Unser Zeichen
KS-12/2022

Datum
04.08.2022

Stellungnahme der Sparte Netze von Oesterreichs Energie zu den Konsultationsentwürfen der TOR Verteilernetzanschluss

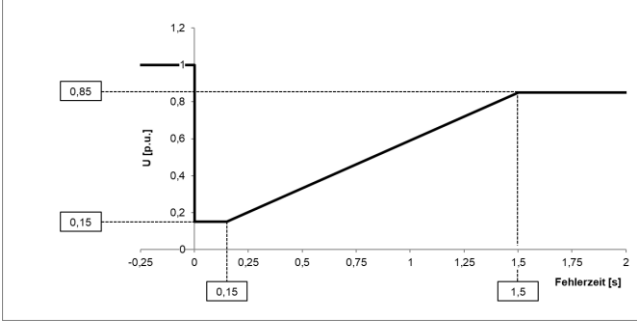
Anmerkung Nr. 15	Kapitel Nr. 5.2	Thema: FRT-Fähigkeit für DC- Ladeeinrichtungen für NS
Text Konsultation	Anforderungen für NS, Text derzeit nicht vorhanden	
Stellungnahme Alternativtext	<p>Anforderungen NS:</p> <p>DC-Ladeeinrichtungen müssen in der Lage sein, die Verbindung mit dem Netz und einen stabilen Betrieb aufrechtzuerhalten, wenn im Stromnetz Störungen in Form von konzeptgemäß zu beherrschenden Fehlern (im Übertragungs- oder Verteilnetz) aufgetreten sind.</p> <p>DC-Ladeeinrichtungen müssen für das Durchfahren von mehreren aufeinanderfolgenden Fehlern ausgelegt sein. Wenn durch mehrere aufeinanderfolgende durchgefahrene Fehler die thermischen Auslegungsgrenzen überschritten werden, darf sich die DC-Ladeeinrichtung vom Netz entkuppeln.</p> <p>Unter der Berücksichtigung der Schutzsysteme und -einstellungen für interne elektrische Fehler ist der Unterspannungsschutz (entweder FRT-Fähigkeit oder festgelegte Mindestspannung) vom Netzbenutzer unter Berücksichtigung der Fähigkeiten der DC-Ladeeinrichtung so breit wie möglich festzulegen, soweit der relevante Netzbetreiber gemäß Kapitel 6.3 „Anforderungen hinsichtlich des Schutzes“ keine engeren Grenzen für die Einstellungen vorschreibt. Der Netzbenutzer muss die Einstellungen nach diesem Grundsatz begründen.</p>

<p>Abbildung: FRT-Profil mit Netzanschlusspunkt auf NS-Ebene</p>
<p>Argumentation</p>	<p>siehe ebenfalls Argumentation gemäß Anmerkung Nr. 14</p> <p>Die FRT-Anforderungen werden in der Regel durch die einzelnen Einheiten (DC-Ladeeinrichtungen) sichergestellt, welche ebenfalls in der Niederspannung angeschlossen werden können.</p>

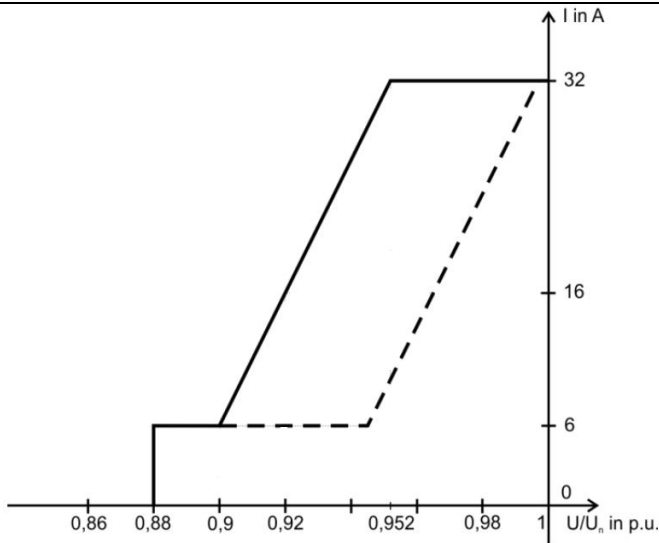
Anmerkung Nr. 20	Kapitel Nr. 5.9.6	Thema: Unterspannungsauslösung
Text Konsultation	<p>Anforderung für HS und MS: Ladeeinrichtungen ≥ 5 MW müssen in der Lage sein, bei einer länger als 3 Sekunden dauernden Unterspannung von weniger als 90% der Nennspannung die Ladung zu unterbrechen. Für die Wiedereinschaltung sind die Zuschaltbedingungen gemäß Kapitel Fehler! V erweisquelle konnte nicht gefunden werden. zu berücksichtigen. Während dieser Netzüberwachungszeit dürfen die Zuschaltbedingungen nicht verletzt werden, sonst beginnt die Zeitählung von vorne.</p>	
Stellungnahme Alternativtext	<p>Lokale Regelungsfunktion für Ladeeinrichtungen für MS, NS ist aus technischer Sicht zielführender.</p> <p>Zur Vermeidung unzulässiger Systemzustände bei Ladeeinrichtungen für Elektrofahrzeuge kann der Netzbetreiber im Auslieferungszustand eine aktive I(U) Funktion fordern. Dabei wird der Ladestrom abhängig von der Spannung beispielsweise nach folgender Kennlinie angesteuert.</p>

<p><i>Abbildung 1: Zulässiger Ladestrom in Abhängigkeit der Spannung für Ladeeinrichtungen</i></p> <p>Abhängig von Netztopologie und Netzbelastung kann der Netzbetreiber eine abweichende Einstellung fordern bzw. zulassen. Die Messstelle der Spannung U für die Umsetzung dieser Anforderung ist grundsätzlich die Anschlussklemme der Ladeeinrichtung. Alternativ kann auch eine andere geeignete Messstelle in der Kundenanlage gewählt werden (z. B. Zählerverteiler).</p>
<p>Argumentation</p>	<p>Eine Unterspannungsauslösung für HS und MS ist zur Netzentlastung nicht sinnvoll und erzielt keinen Vorteil. Unterspannungsauslösung nur für NS sinnvoll. Anstatt Unterspannungsauslösung kann eine $P(U)$-Regelung umgesetzt werden. Neuer Textvorschlag einfügen.</p>
